En accord avec l'Afssaps, suite à plusieurs problèmes survenus avec un pousse seringue Arcomed de la série Syramed® μ SP6000 PCA, nous souhaitons par ce courrier expliquer la situation aux utilisateurs et les informer de nos mesures préventives.

arcomed ag
Medical Systems

Regensdorf, le 8 juin 2007.

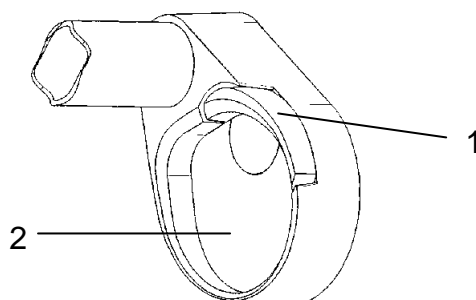
Le Syramed® μ SP6000 PCA informe l'utilisateur avec l'alarme « Fix. Ouverte » lorsque le piston du pousse seringue n'est plus en contact avec le piston de la seringue: Soit lors de la survenue d'une dépression dans le système de perfusion qui aspire le piston de la seringue, soit du fait d'une mauvaise adaptation de la tête d'entraînement du pousse seringue sur le piston de la seringue.

L'incompréhension par l'utilisateur de l'alarme "Fix. Ouverte" ayant entraîné une erreur de manipulation de sa part a eu pour conséquence un vidage rapide de la seringue par effet siphon.

L'erreur de manipulation a été de ne pas déconnecter le patient de la ligne de perfusion lors de l'apparition de l'alarme "Fix. Ouverte" comme décrit dans le manuel utilisateur avant d'avoir retiré la seringue de l'appareil. Le piston de la seringue n'étant ainsi plus retenue par le levier de sécurité (1) placé sur la tête d'entraînement (2) et la dépression étant toujours présente dans la ligne de perfusion, un vidage rapide de la seringue par effet siphon est survenu.

Dans le cas d'une alarme « Fix. ouverte», immédiatement déconnecter le patient de la ligne de perfusion avant tout autre manipulation.

Pour améliorer la compréhension du message d'alarme « Fix. ouverte », celui-ci a été remplacé par le terme « Dépression ». L'alarme sonore a été différenciée des autres alarmes. Ces modifications sont disponibles à partir de la version du logiciel 3.19.
